Erratum ontwerpnota Westkappelse Zeedijk, Gat van Westkapelle

ERRATUM BIJ ONTWERPNOTA WESTKAPPELSE ZEEDIJK, GAT VAN WESTKAPELLE [W34]

(ontwerpnota: PZDT-09188 ontw)

PZDT-R-09371 ontw

Figuur 13

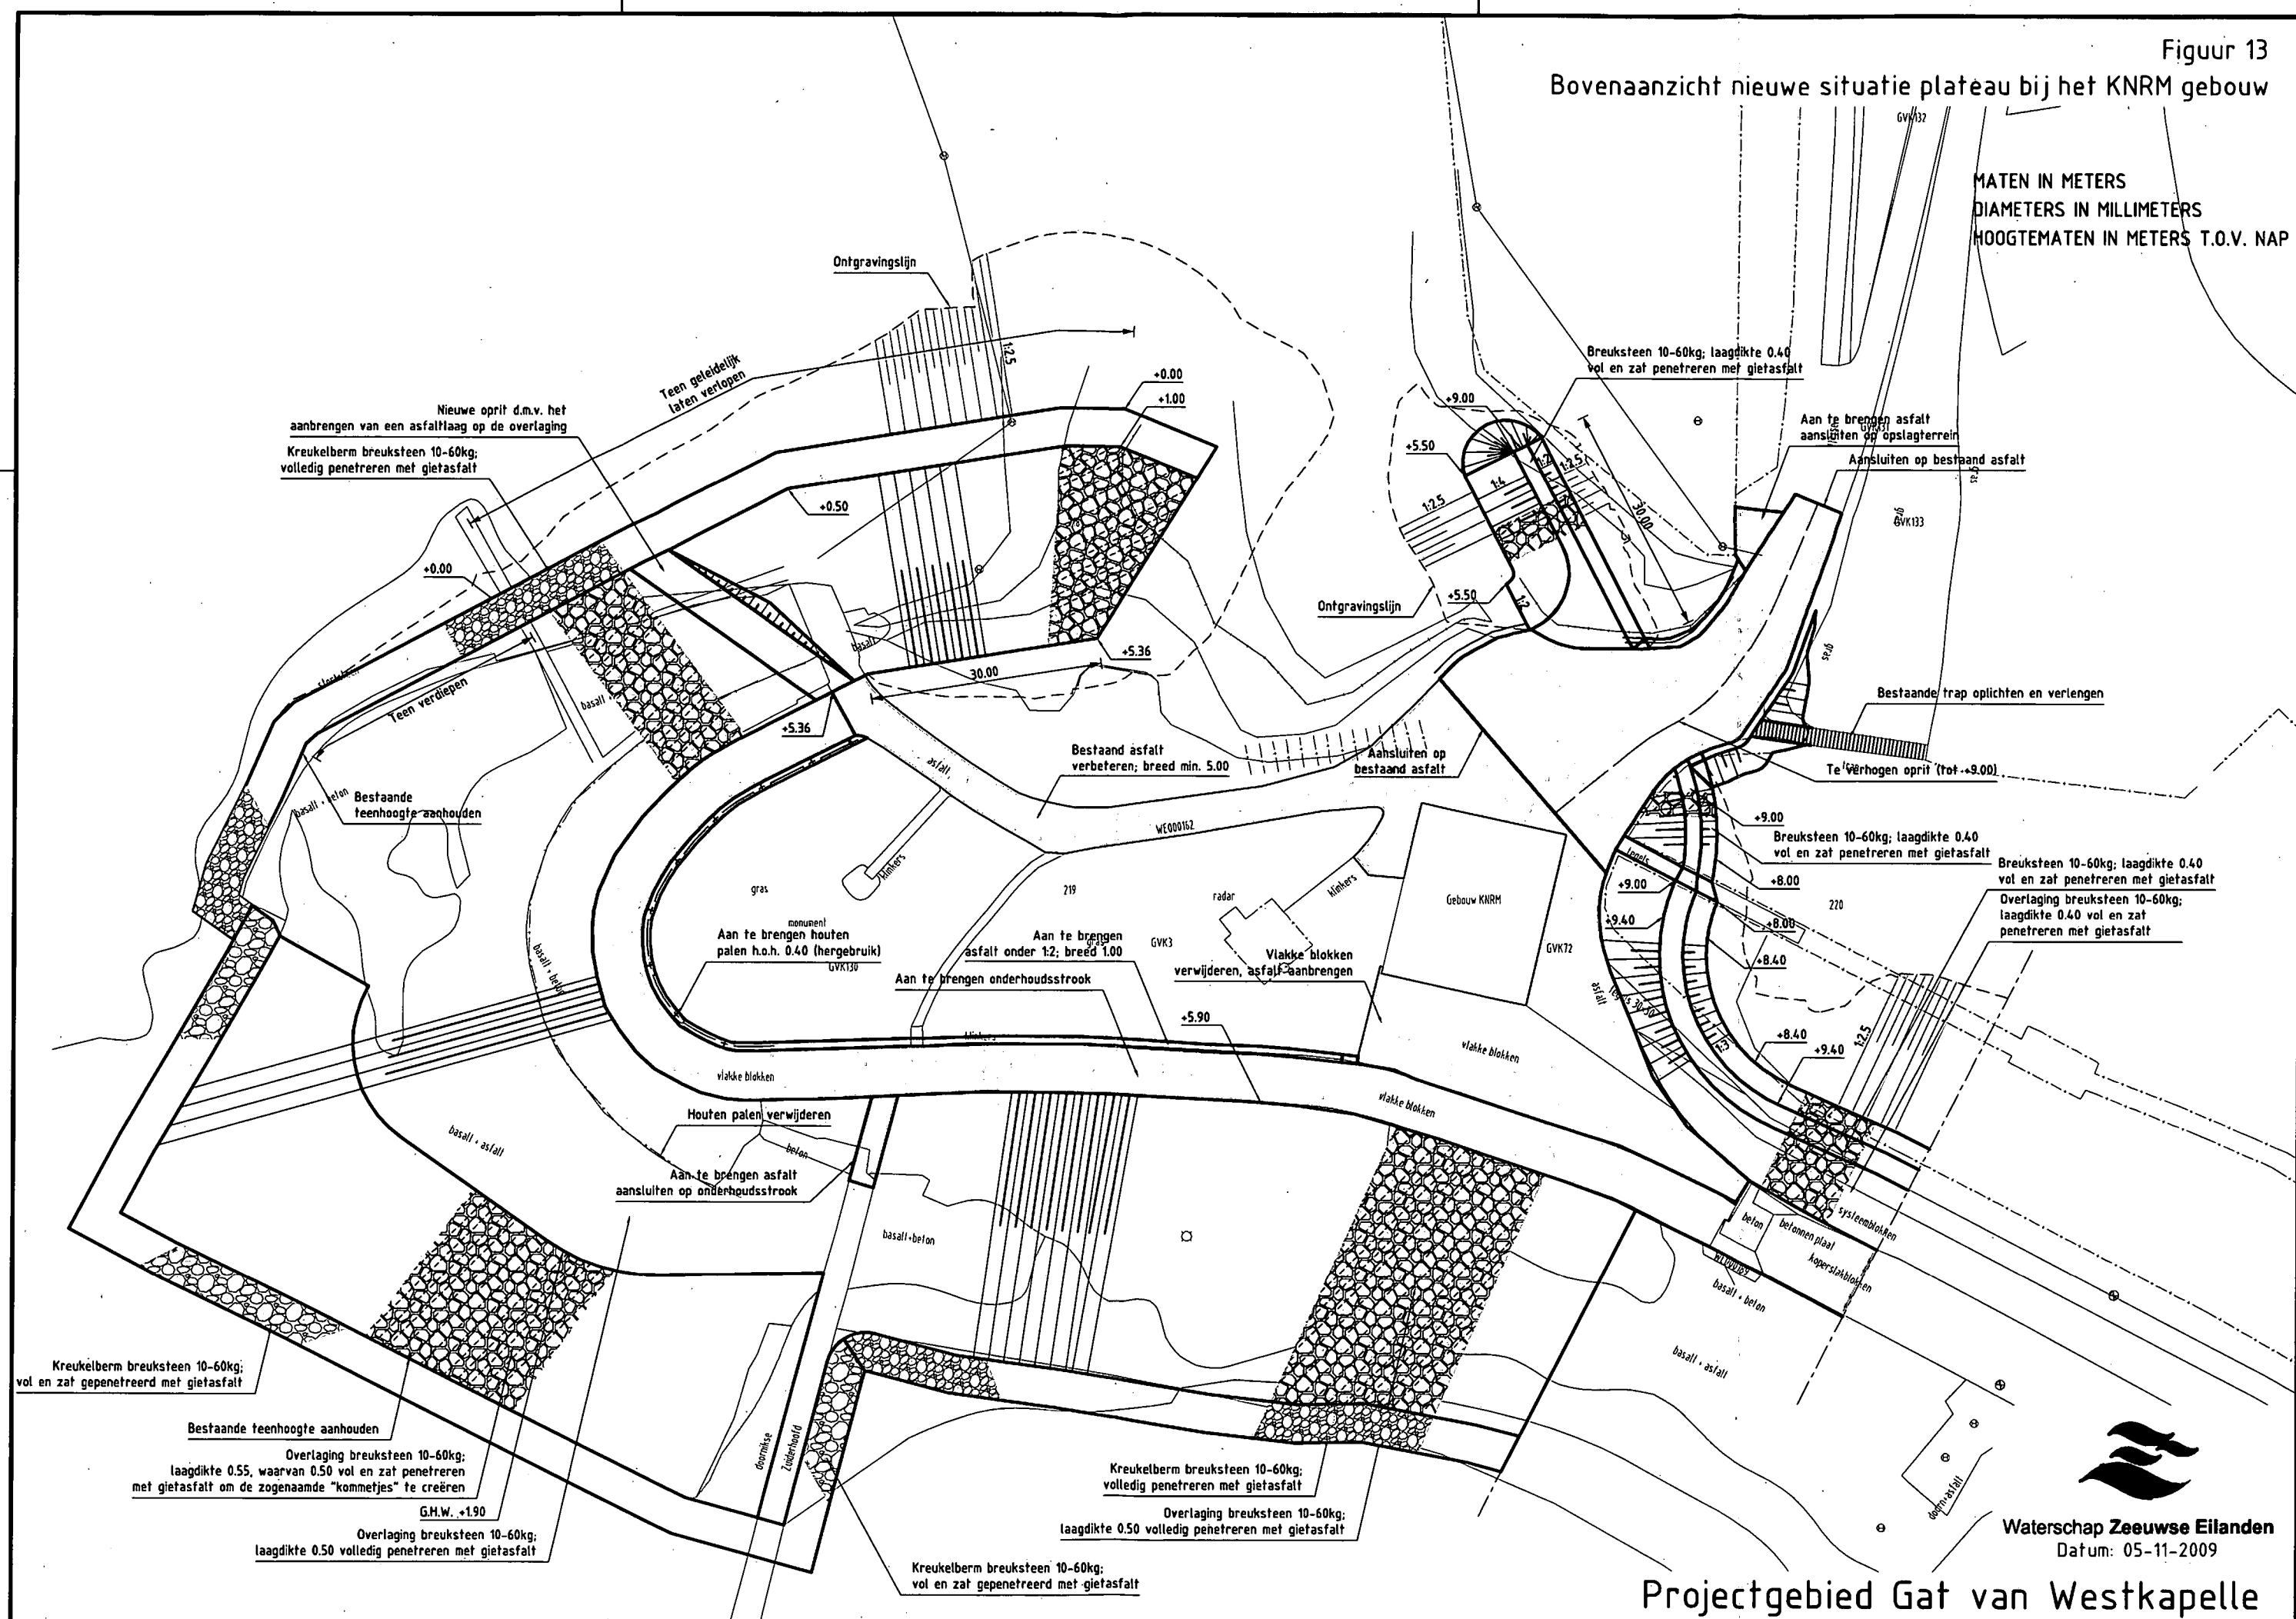
2. Mogelijk worden delen van de bekleding op het bovenbeloop nabij het KNRM gebouw uitgevoerd in Open Steenasfalt of Waterbouwasfaltbeton. Dit om goede overgangen met het asfaltplateau rondom het KNRM gebouw te kunnen realiseren en zodat gedeelten waar de dekking met zand wellicht gering wordt, geen gepenetreerde breuksteen zichtbaar wordt.

Figuur 14

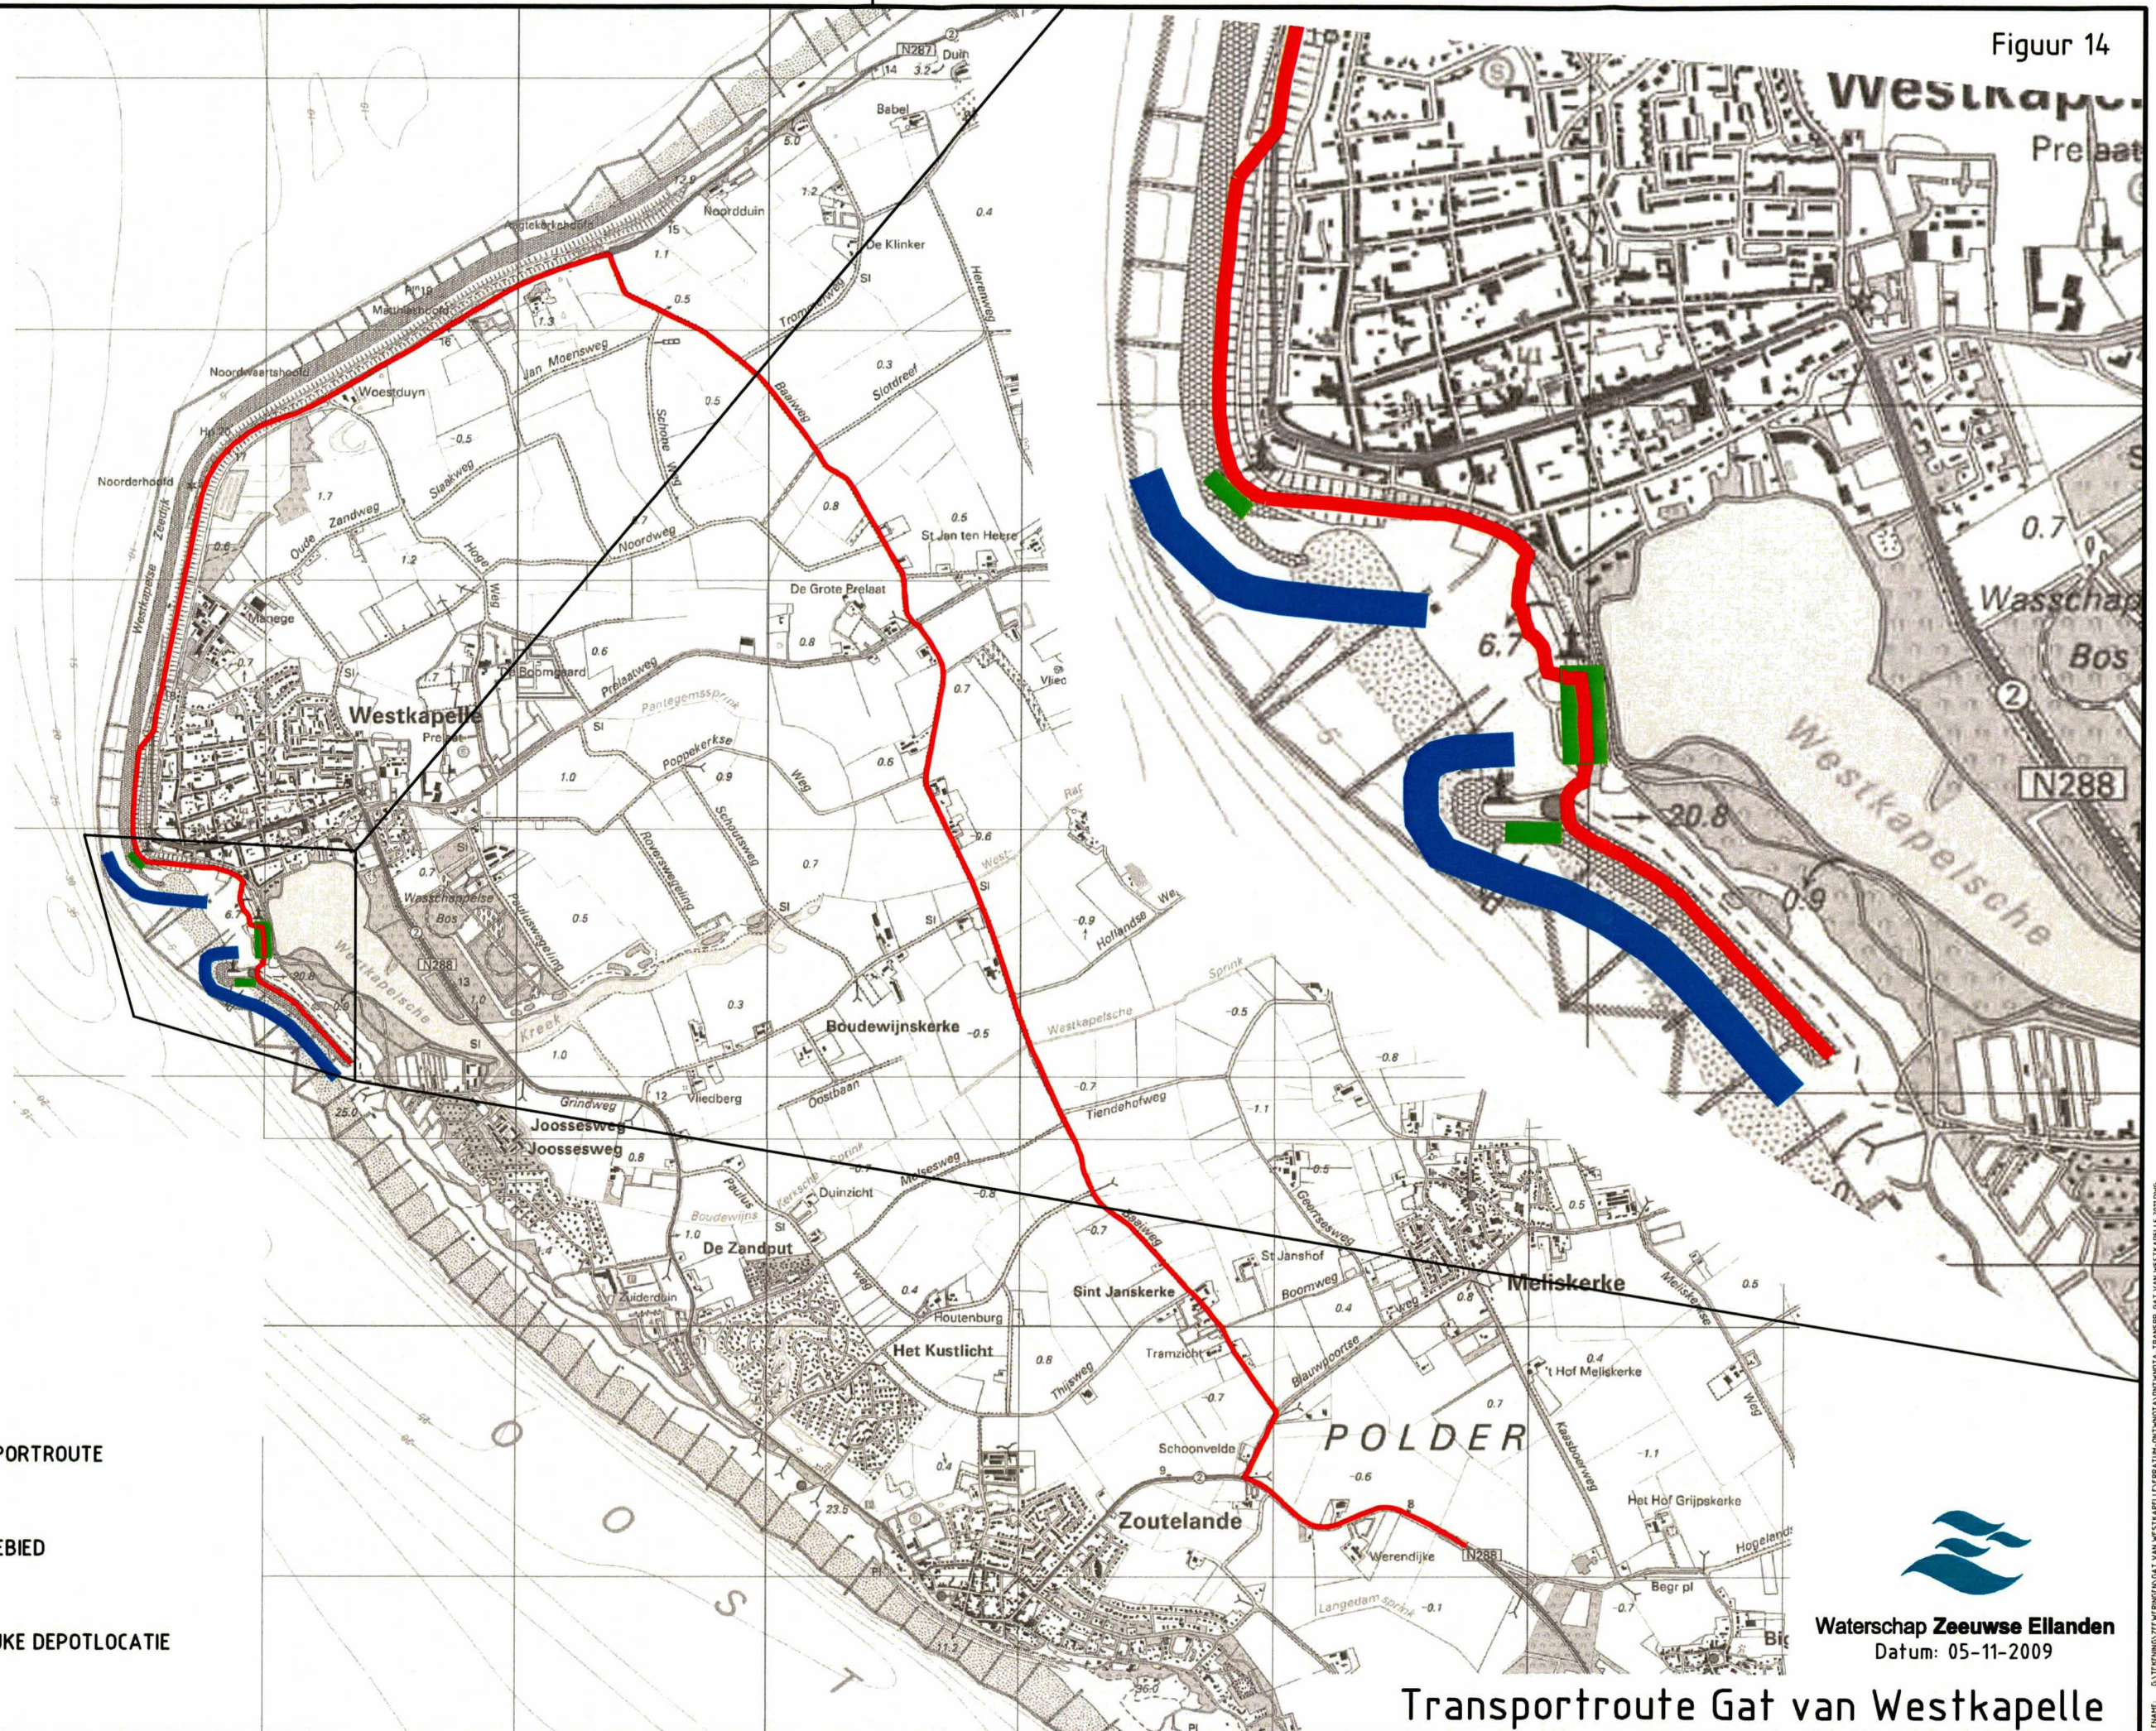
8. De lichtkleurige slijtlaag zoals opgenomen in de ontwerpnota komt te vervallen, aangezien dicht asfaltbeton standaard niet voorzien wordt van oppervlaktebehandeling.
9. Bovengenoemde wijzigingen, alsmede een aanpassing in de transportroute, zijn verwerkt in de Figuren van Bijlage 1 welke bij dit erratum gevoegd is.
